(仮称) 胎内第二風力発電事業に係る  
環境影響評価方法書

補足説明資料

エネクス電力株式会社

図 2(1) 対象事業実施区域の位置及びその周囲の状況

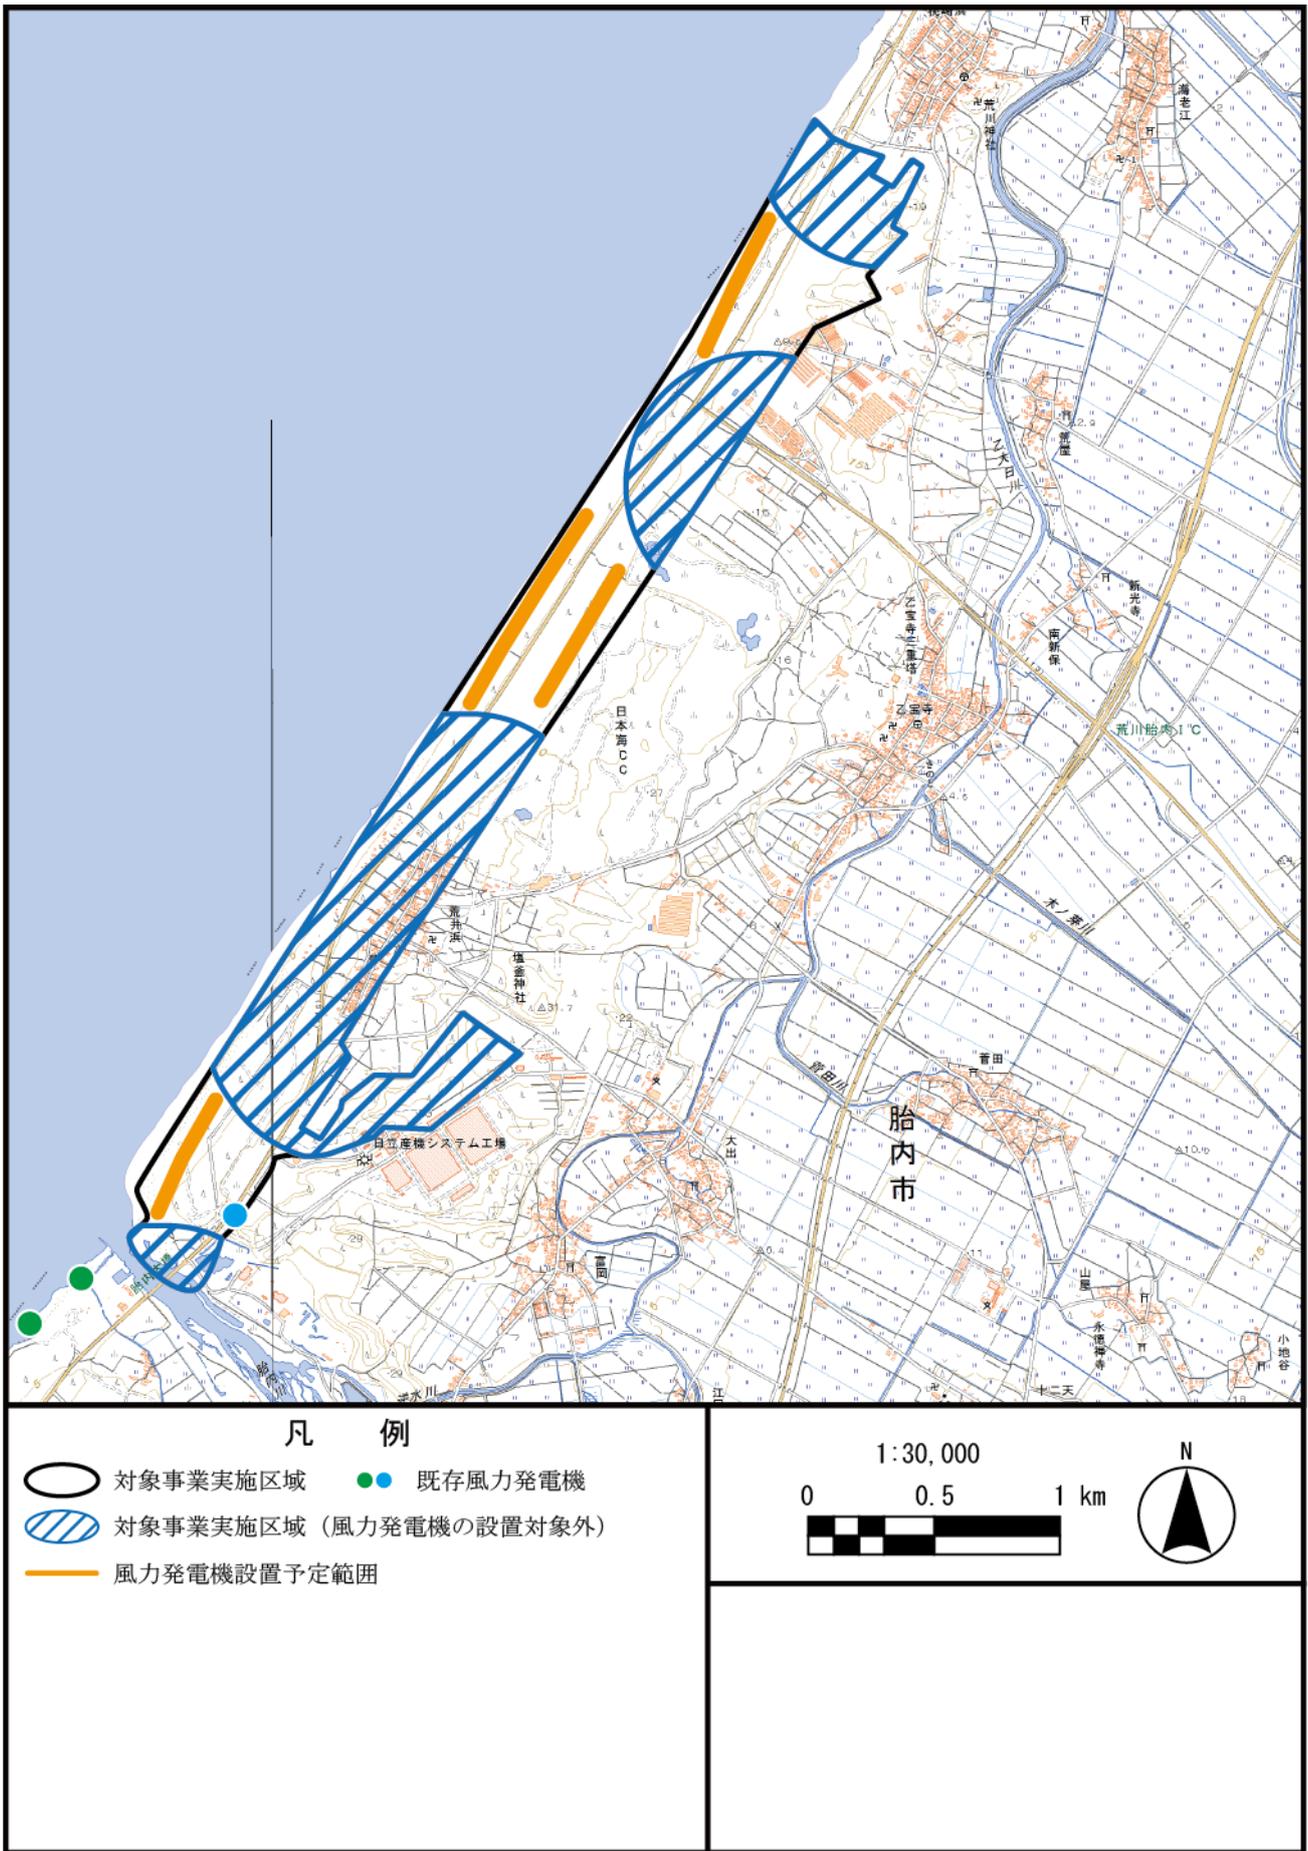
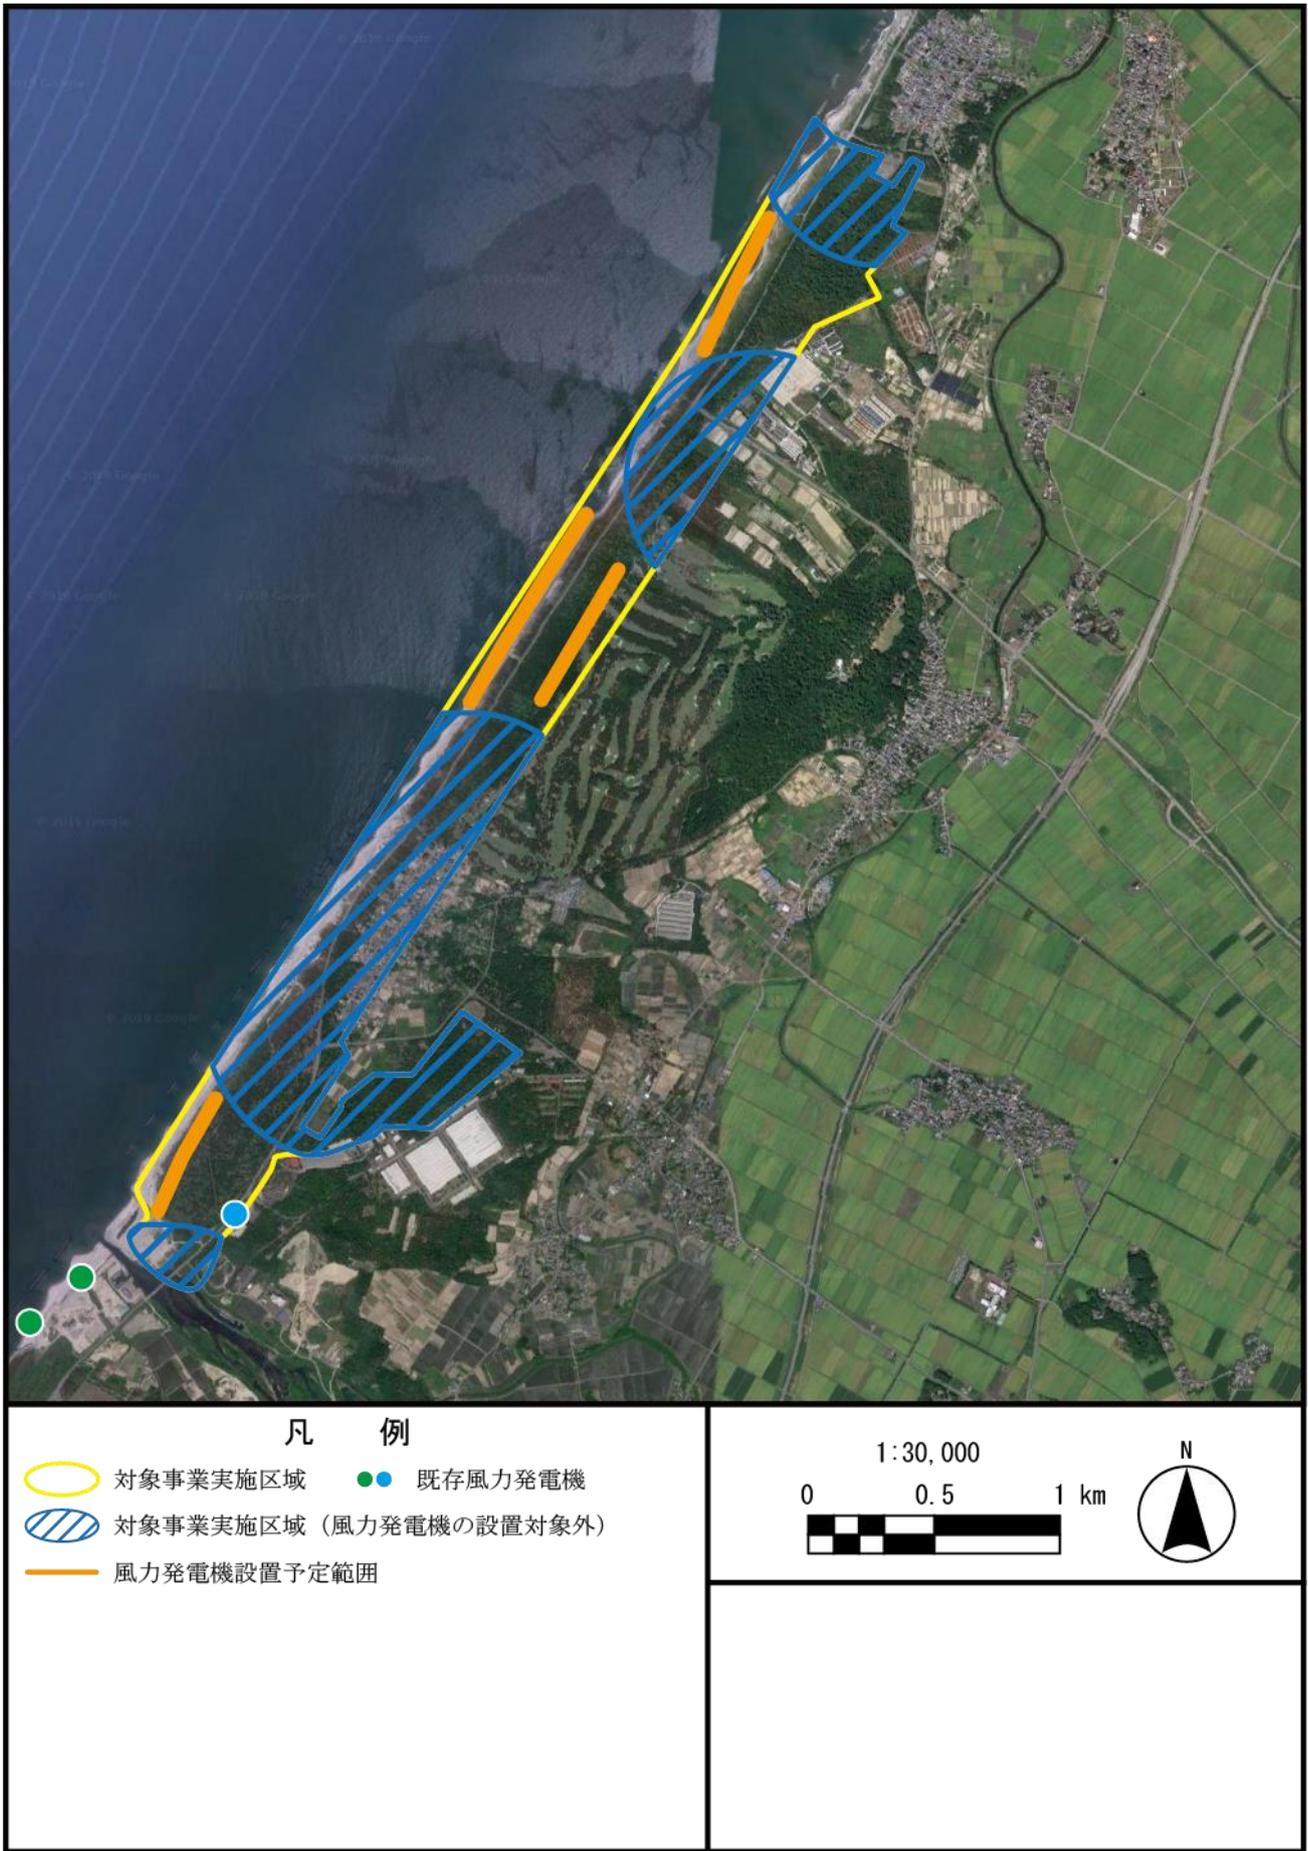
p.5の図面およびp.6の航空写真は事業対象区域を拡大したものを用意ください。（第2章）

対象事業実施区域を拡大したものを図2にお示しいたします。

図3 重要な自然環境のまとまりの場 (拡大図)

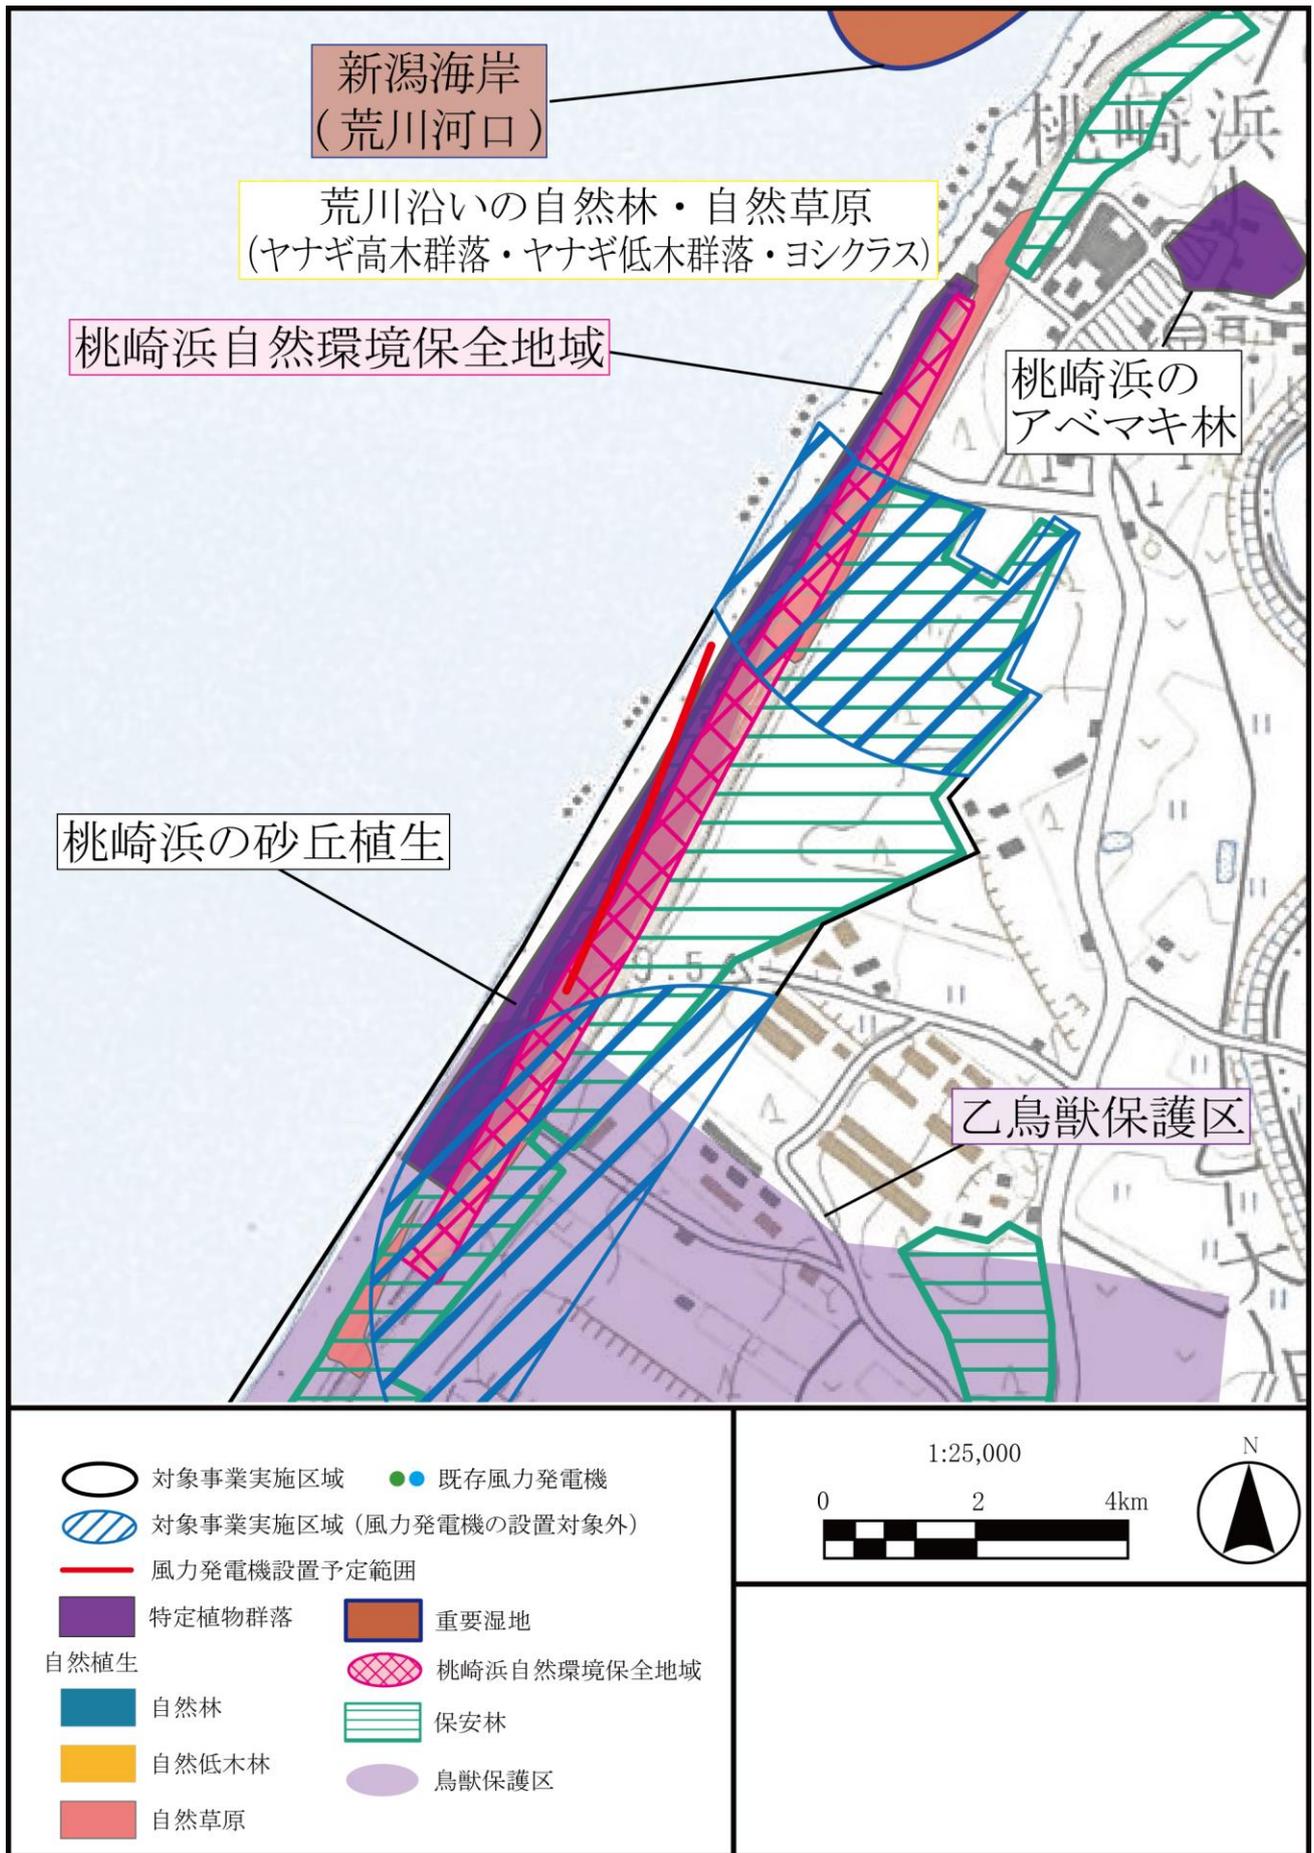
重要な自然環境のまとまりの場である砂丘植生部に風車を設置するのは回避すべきであると考えます。（砂丘植生部分と風車設置予定地がどのように重複しているのか図面では判然としないので、拡大図面等で状況説明が必要と考えます。）（第3章 p.83）

拡大図を図3にお示しいたします。

重要な自然環境のまとまりの場である砂丘植生への風車の設置については、砂丘植生の現状を把握し、回避すべきエリアを抽出して、回避・低減に努めてまいります。

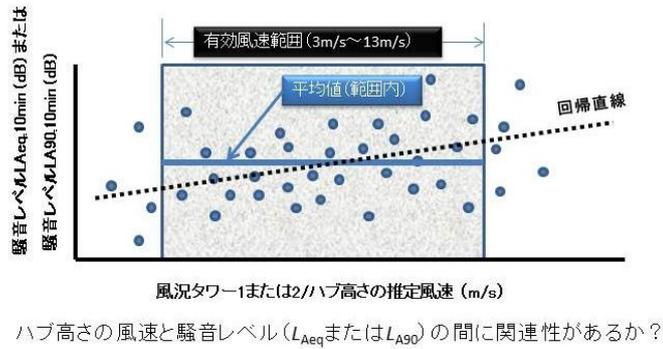
風車稼働時の有効風力範囲を算定するための風況観測の位置（予定）は（地図上の位置と観測地点の標高）？

さらに、ナセル位置の有効風速推定のための調査手法は？（風況観測塔またはライダー等による？）

風車稼働時の有効風力範囲の算定にあたっては、今後設置予定の風況観測塔のデータを利用いたします。また、利用にあたっては、べき法則により、測定高さでのデータをナセル高さでのデータに補正いたします。

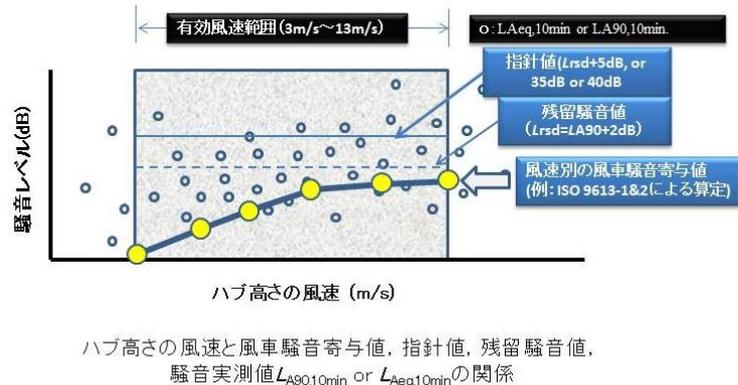
風車稼働時の風車騒音寄与値（残留騒音を加える前の値）と、現況の残留騒音算定値およびそれから算定される指針値との関係図を整理してください。以下に整理図の例を示します。

整理図の例を参考に、準備書の作成にあたっては、風車稼働時の風車騒音寄与値（残留騒音を加える前の値）と、現況の残留騒音算定値及びそれから算定される指針値との関係性を整理いたします。

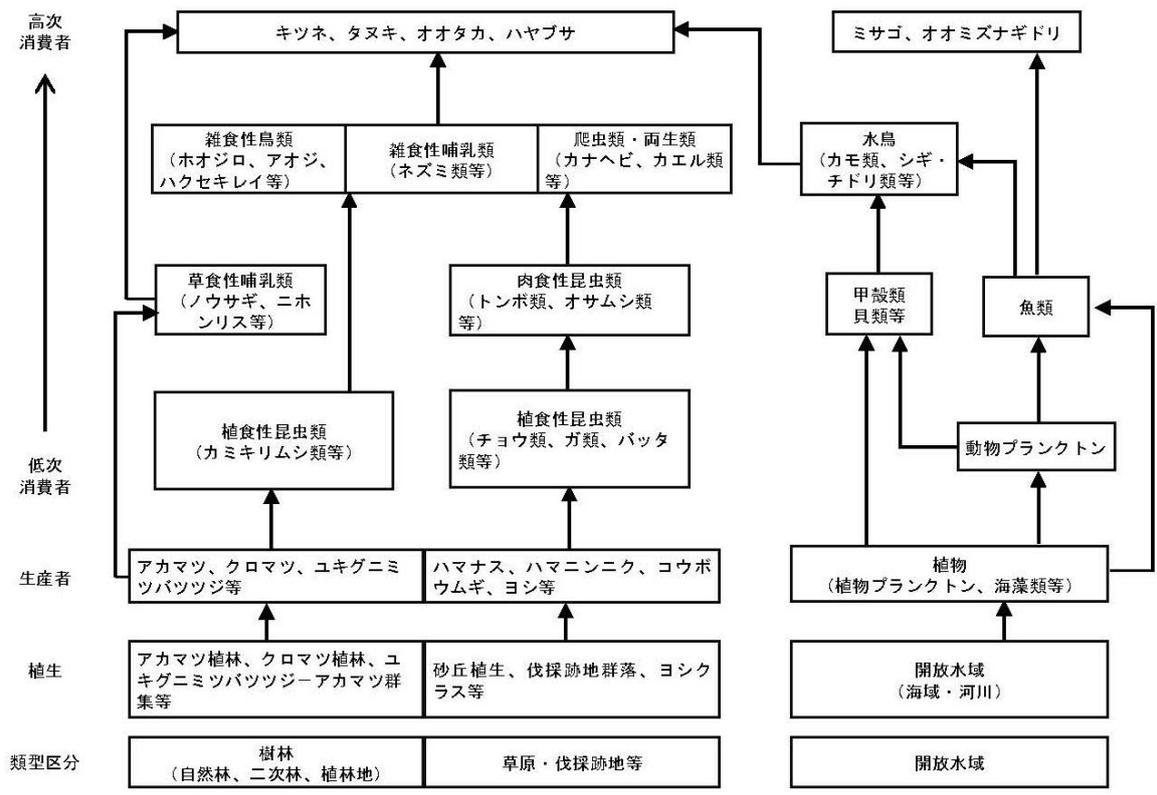
想定されている食物連鎖網について食物連鎖図及び説明は記載されているか。

対象事業実施区域及びその周囲における食物連鎖図及び説明は以下のとおりです。

対象事業実施区域周囲の陸域の植生は、沿岸部においては自然裸地や砂丘植生等が存在し、その背後地ではクロマツ植林、ニセアカシア群落のほか、ゴルフ場・芝地、畑雑草群落等が存在する。このことから陸域の生態系は海浜環境や草地環境、森林環境のほか、人為的に創出された開放的な植生を基盤として成立しているものと推測される。

この植生を基盤とする生産者としては、ニセアカシア、クロマツといった樹木、ハマナス、ハマニンニク、メヒシバといった草本などの植物が生育し、低次消費者としてはカミキリムシ類、ガ類、チョウ類、バッタ類等の植食性の昆虫類やその上位消費者としてトンボ類やオサムシ類等の肉食性昆虫類、次に位置する消費者としてはホオジロやヒバリ等の鳥類、ネズミ類の小型哺乳類、カエル類やカナヘビ等の両生類・爬虫類が存在する。さらに、これらを餌とする高次消費者としてキツネやタヌキ等の中型哺乳類やオオタカ、ハヤブサ等の猛禽類中型が存在する。

一方、水域生態系としては、生産者として植物プランクトン、低次消費者としては動物プランクトンが存在し、次に甲殻類、貝類等や魚類が存在する。これらを捕食する水鳥が位置し、高次消費者としてミサゴ、ハヤブサ等が存在する。

以上のように、対象事業実施区域周囲には陸域生態系や水域生態系が存在するものの、人為的な環境も広範に存在し、比較的多様度の低い地域であることが考えられる。
